## 契約の変更につき議決を求めることについて (原松原線補助都市計画街路工事)

1. 工事名 平成30年度 第1-1号 原松原線補助都市計画街路工事
2. 施工場所 彦根市原町他
3. 概要 施工延長 1,233m  
トンネル工 1,135m、明かり部道路工 1式、仮設工 1式
4. 変更理由 トンネル掘削面における崩落防止対策の追加、重金属含有土の処分の追加
5. 工期 変更前：平成31年3月18日～令和4年5月31日  
変更後：平成31年3月18日～令和5年3月24日
6. 契約金額 変更前：6,615,597,800円  
変更後：8,744,574,100円
7. 契約の相手方 大阪市西区西本町一丁目13-47  
戸田・昭建・金子建設工事共同企業体  
代表者 戸田建設株式会社大阪支店  
常務執行役員支店長 三宅 正人

# ■ 前回の変更内容：補助工法と重金属含有土処分の追加（チャート混じり区間）

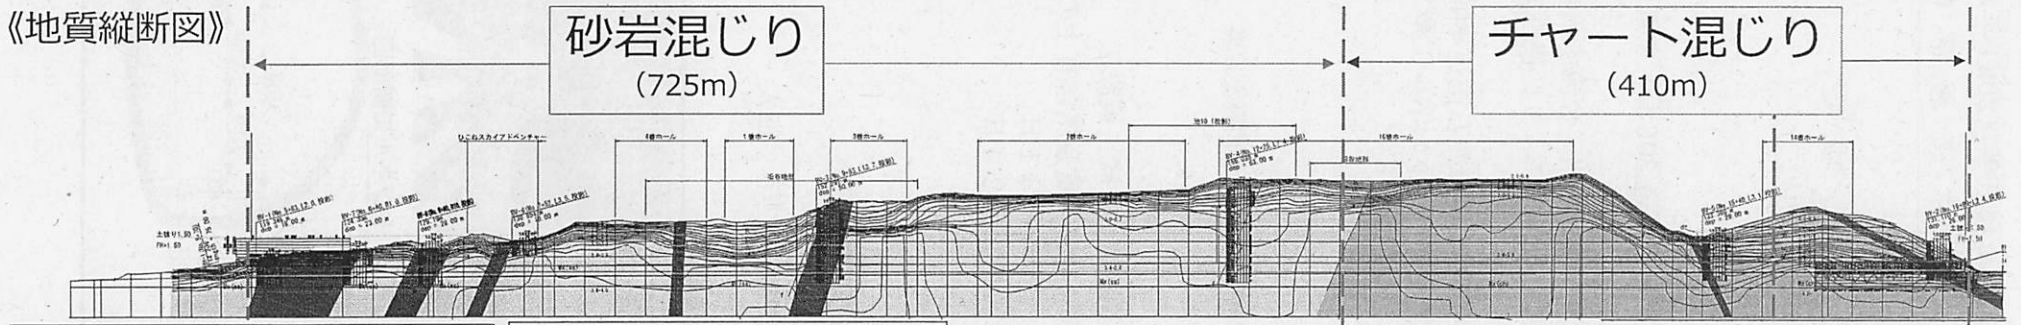
チャート混じり区間（410m）の掘削に着手したところ、硬質部と軟質部が縦断方向・横断方向に複雑に重なり合った互層構造の地山であり、当初想定していた以上に脆い層が存在していることが判明し、補助工法と重金属含有土処分の追加が必要と想定された。

**【補助工法】**  
脆い層では、掘削時の崩落を防止するとともに、地上部に影響を生じさせないよう、天井部や鏡面の補強が必要

**【重金属含有土の処分】**  
脆い層では、基準値を超えるヒ素を含む土砂が発生し、処分が必要となる

《地質縦断図》

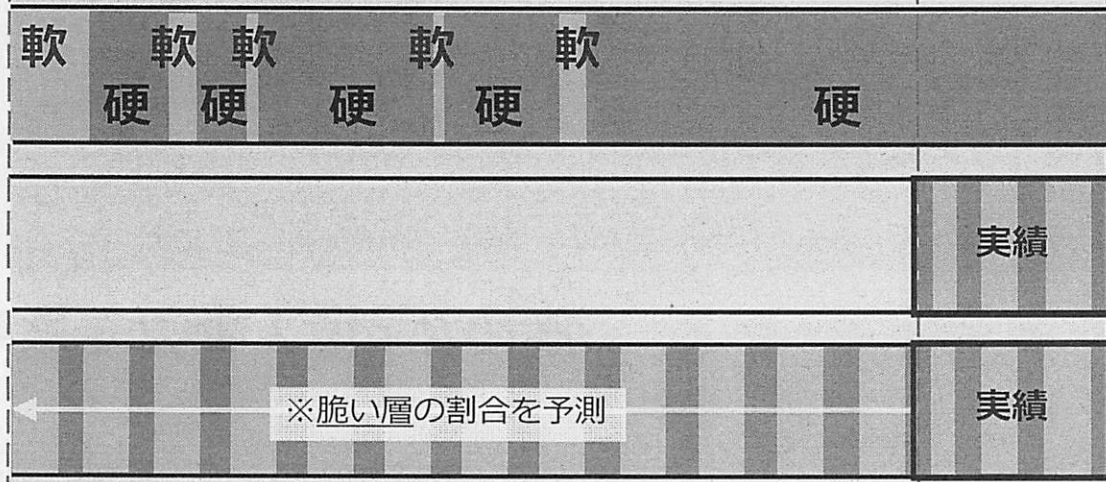
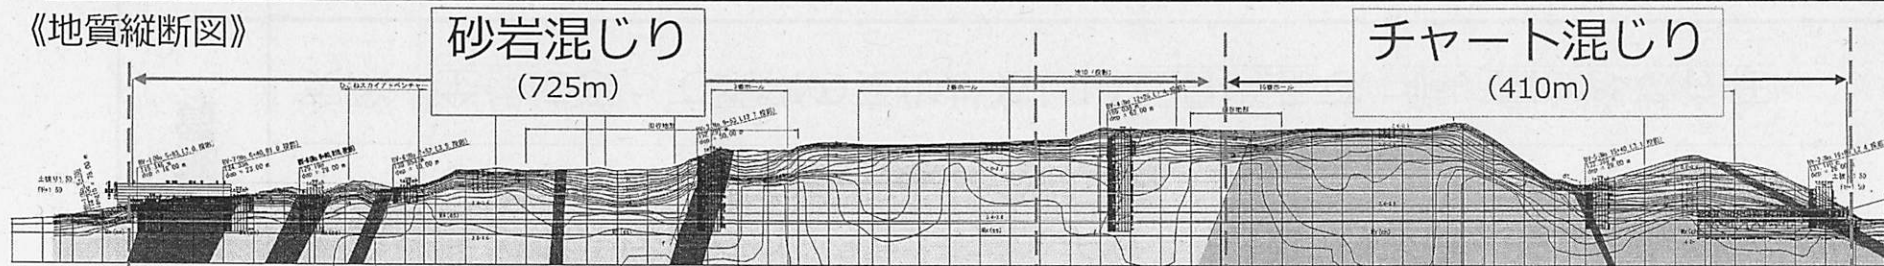
砂岩混じり区間（725m）の掘削に着手して以降も、チャート混じり区間に引き続き、硬質部と軟質部が複雑に重なり合った互層構造の地山が続いており、当初想定していた以上に脆い層が存在していると想定されることから、補助工法と重金属含有土処分の追加が必要

掘削を完了したチャート混じり区間での考え方に基づき、砂岩混じり区間において、110mの掘削実績をもとに「補助工法」と「重金属含有土処分」の追加が必要となる脆い層の割合を予測

## 【補助工法】 (+12億)

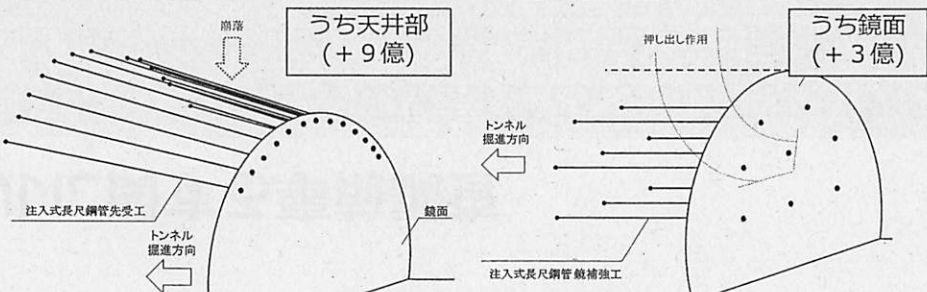
脆い層では、掘削時の崩落を防止するとともに、地上部に影響を生じさせないよう、天井部や鏡面の補強が必要

## 【重金属含有土の処分】 (+9億)

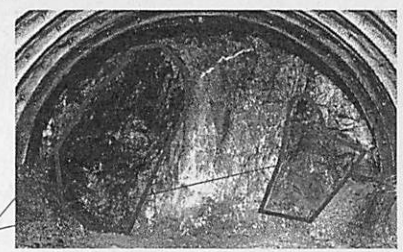
脆い層では、基準値を超えるヒ素を含む土砂の処分が必要
